Keuringsverslag van een elektrische laagspanning- en zeer lage spanningsinstallatie

NIET CONFORM

Straatnaam Klein Lepelstraat
Huisnummer 13
Busnummer GLV
Postcode 2940
Gemeente STABROEK
Land België

Controlebezoek van een oude huishoudelijke elektrische installatie van een wooneenheid bij verkoop op vraag van de verkoper volgens (KB 08/09/2019) - AREI Boek 1- 8.4.2, en 8.2.1, en 4.2.4.3.

Afbeelding schakel- en verdeelbord:

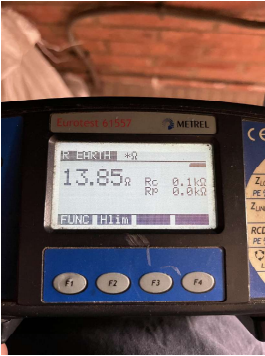
- I1,01 Eéndraadschema van de installatie is niet aanwezig. (Boek 1 Afdeling 2.12 - 2.13 en 3.1.2)
- I1,03 Situatieschema van de installatie is niet aanwezig. (Boek 1 Afdeling 2.12 - 2.13 en 3.1.2)

- I5,01 De aanduiding van de stroomkringen en/of apparatuur, aansluitklemmen, enz dient aangebracht of vervuld te worden. (Boek 1 Onderafdeling 3.1.3.1, en 3.1.3.3.A, en 5.1.6.1)

- I5,03 Het verdeelbord is niet makkelijk toegankelijk. (Boek 1 Onderafdeling 5.3.5.1.C.)
- I5,06 De deur en/of afschermplaat van het schakelbord dient (terug)geplaatst te worden. Aanraking van onder spanning staande delen mogelijk. (Boek 1 Afdeling 5.1.4. en 5.3.5.1.A. en 4.2.2.3.)

- I5,10 De genaakbare, naakte onder spanning staande delen zijn onvoldoende afgeschermd. (Boek 1 Afdeling 5.1.4, en 4.2.2.3.)
- I5,14 De nominale spanning dient duidelijk vermeld te worden op een oordeelkundig gekozen plaats. (Boek 1 Onderafdeling 3.1.3.3.)

- I7,01 De smeltzekeringhouders of houders van kleine vermogensschakelaars met pennen met een sectie kleiner dan 10mm² zijn niet voorzien van kalibreerelementen. (Boek 1 Onderafdeling 5.3.5.5.A.)

- I7,04 Niet alle stroombanen zijn beveiligd tegen overstroom. (Boek 1 Afdeling 4.4.1.)
- I8,08 De geleiders van het type VOB moeten in daarvoor bestemde buizen, kabelgoten geïnstalleerd worden. (Boek 1 Onderafdeling 5.2.9.3, en 5.2.9.6.)

- I8,14 Elektrische leidingen zijn niet ingevoerd, zodat een continue bescherming verzekerd is. (Boek 1 Onderafdeling 5.2.6.1.)
- I8,21 Kabeldoorvoeren uit te voeren met wartels of gelijkwaardig bescherming. (Boek 1 Onderafdeling 5.2.6.1.)

- I9,04 De verbindingen dienen verwezenlijkt te worden in borden, verbindings- of aftakdozen, aan de klemmen van schakelaars, contactdozen of verlichtingsarmaturen. (Boek 1 Onderafdeling 5.2.6.1.)

- I9,07 Niet alle contactdozen op LS zijn kinderveilig conform NBN C 61-112-1:2017. (Boek 1 Onderafdeling 1.4.2.3, en 5.3.5.2.)
- N12 De elektrische installatie was niet volledig toegankelijk, wij hadden geen toegang tot volgende lokalen:

- N22 De elektrische installatie is grondig na te zien en conform te maken volgens de voorschriften van het AREI boek 1.
- N3 Het is niet uitgesloten dat bij een nacontrole bijkomende inbreuken worden vastgesteld bij voorleggen schema's.
